Vysvětlení / doplnění / změna zadávací dokumentace č. 19

Veřejná zakázka: „Nemocnice Rychnov nad Kněžnou – rozšíření průmyslové zóny Solnice – Kvasiny“

Ev. č. VVZ: Z2022-016454

58_NRK_DPS_TABULKY FASÁDNÍCH PRVKŮ

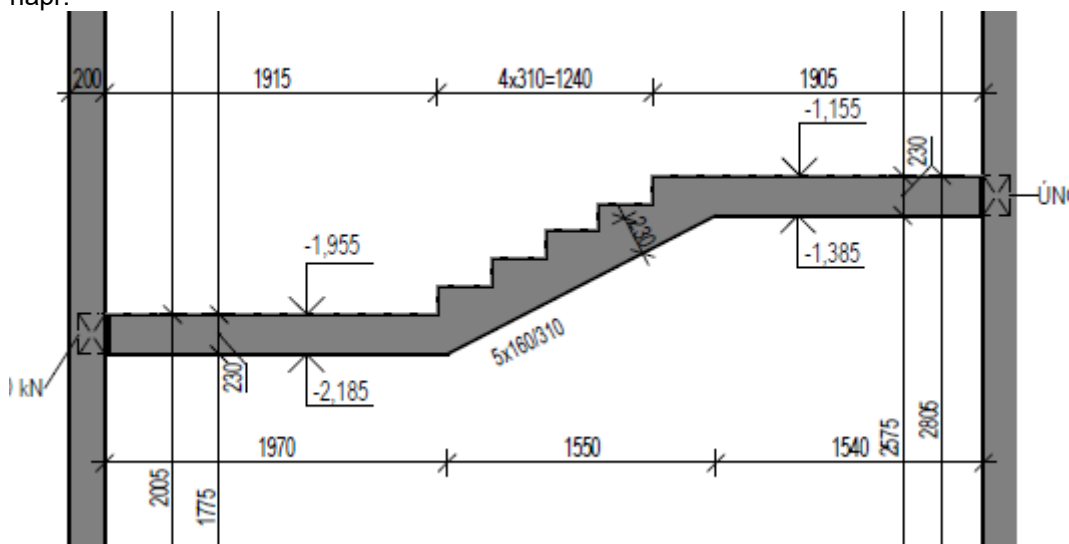
F1-4 - ve výpisu prvků je uvedeno 2.NP STÁVAJÍCÍ – jedná se o chybu popisu? Bude stávající (vybouraný a přemístěný) a pouze s novými parapety?

F5-4 - ve výpisu prvků není uveden vnější parapet oproti podobným výplním (F..-4) – jedná se pouze o opomenutí či je zde jiný záměr?

FD1-6 - ve výpisu prvků není uveden vnější parapet, – jedná se pouze o opomenutí či je zde jiný záměr?

Žádáme o prověření a případné opravení.

F1-4: Popis určuje pouze místo, kde se prvek nachází. Nejde o chybu, ale upřesňujeme, že jde o nový prvek v nové části objektu na mezipodestě, která se nachází na úrovni 2.NP stávajícího objektu.

F5-4, FD1-6: Ano parapety byly opomenuty.

Doplněno v tabulkách fasádních prvků. Do výkazu výměr se nepropisuje, protože je v něm u podrobností odkaz na popis v tabulce.
